## INTRODUZIONE

In relazione alla Procedura di Valutazione di Impatto Ambientale ai sensi dell'art.23 del D.Lgs.152/2006 relativa al progetto per la costruzione ed esercizio di un impianto agrivoltaico per la produzione di energia elettrica da fonte rinnovabile solare di potenza di immissione pari a 83,19 MWp da realizzare nel Comune di Noragugume (NU) e delle relative opere di connessione alla RTN, ID 9294, il soggetto proponente l'iniziativa Pacifico Dolomite S.R.L., fornisce volontariamente il presente documento contenente le risposte alle osservazioni pervenute dai seguenti enti o amministrazioni coinvolti/e:

Figura 2 Planimetria dell'impianto rispetto alle aree sottoposte a vincolo paesaggistico ai sensi del D. Lgs. 42/2004

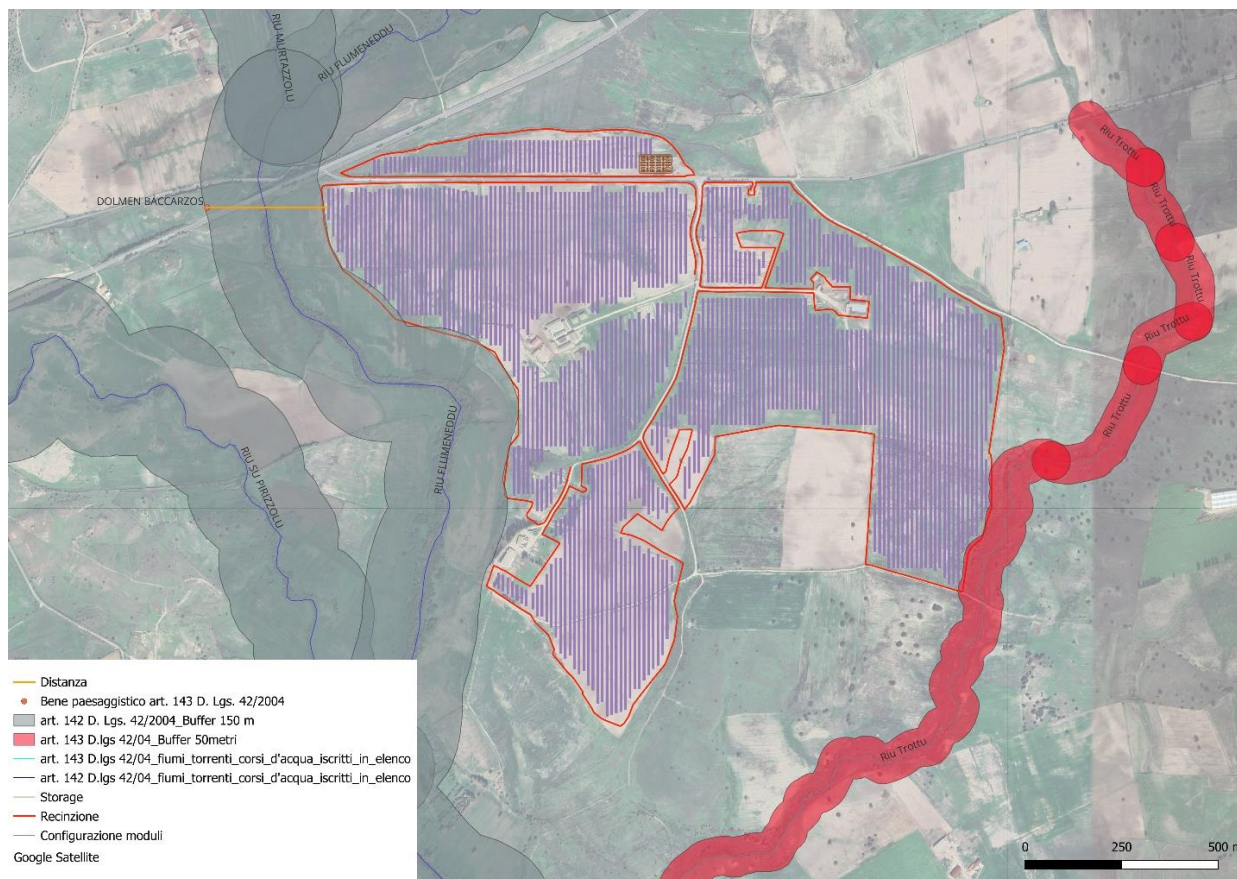
*“**CONSIDERATO** che il presente progetto, per quanto di specifica competenza di questo Ministero, non risulta ricadere in aree idonee ai sensi dell’art. 20, co. 8, lett. c quater) del D. lgs. 199/2021 considerato che un tratto dell’impianto da realizzarsi ricade, come segnalato anche dall’Ufficio Tutela Paesaggistica regionale, in un’area tutelata ai sensi dell’art. 142 c. 1 lett. c) Riu Trottu (affluente del Riu Flumineddu), ed è inoltre contermina alla fascia di rispetto dei 150 metri dal Riu Murtazzolu.”*

Come emerge dalla Figura 2, l'area del futuro impianto non ricade nel perimetro dei beni vincolati ai sensi del decreto legislativo 22 gennaio 2004, n. 42 (incluse le relative fasce di 150 m oggetto di tutela paesaggistica dei corpi idrici vincolati ai sensi dell'art. 142) né nella fascia di rispetto di 500 m dei beni sottoposti a tutela ai sensi della parte seconda oppure dell'articolo 136 del medesimo decreto legislativo e risulta, pertanto, idonea ai sensi dell'art. 20, co. 8, lett. c quater) del D. lgs. 199/2021 e s.m.i.
